## 糾 正 案 文

壹、被糾正機關：臺北市政府。

貳、案由：臺北市政府未能審慎評估各項替選方案，於中央政府進行「基隆河整體治理計畫」、「員山子分洪工程計畫」及規劃「圓山疏洪道」可行方案評估之際，貿然宣布拆遷中山舊橋，將中山舊橋分塊切割為435塊，移置再春游泳池舊址；且拆卸前，並無可行之易地重建計畫，迄今已逾16年，仍無具體方案，均有違失，爰依法提案糾正。

圖2 79年圓山疏洪道水工試驗構想位置示意圖

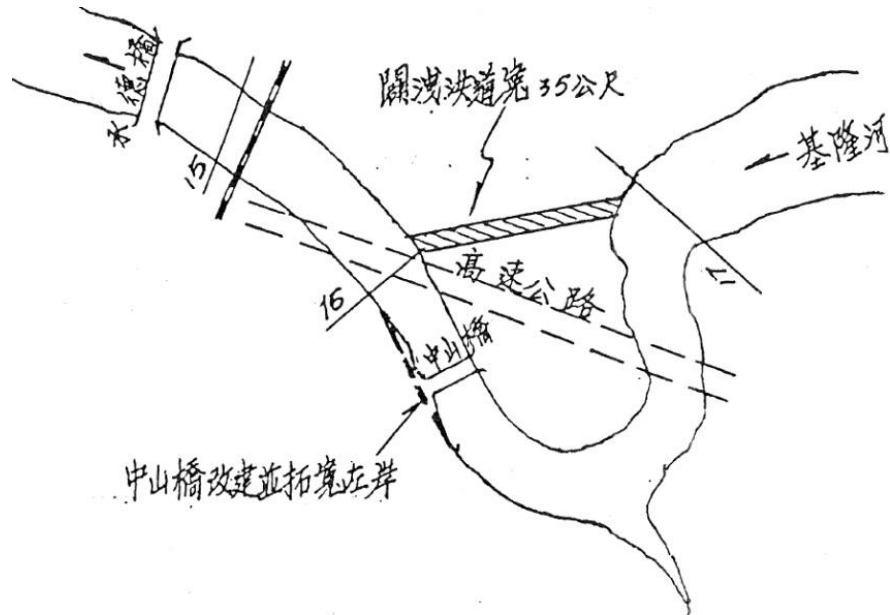
- (1) 前經濟部水資源統一規劃委員會「基隆河中山橋改建水工模型試驗報告」(79年6月) 規劃於基隆河第17大斷面處至第16大斷面間，闢建一35公尺寬之圓山疏洪道(如圖2)，並以現況未開闢洩洪道做為水理比較基準，探討其試驗成效。試驗結果，當中山橋改建為單跨橋時，配合闢建圓山疏洪道，則中山橋處水位可降低0.57m，而上游大直橋可降低0.67m (詳如表4)。

由表4可知，將中山橋維持現況不拆除而單獨施作

圓山疏洪道，與不開闢圓山疏洪道而將中山橋改建為單跨橋作比較，前者大直橋處水位下降量0.59m，優於後者的0.38m；後者中山橋處水位下降量0.55m，優於前者的0.39m。
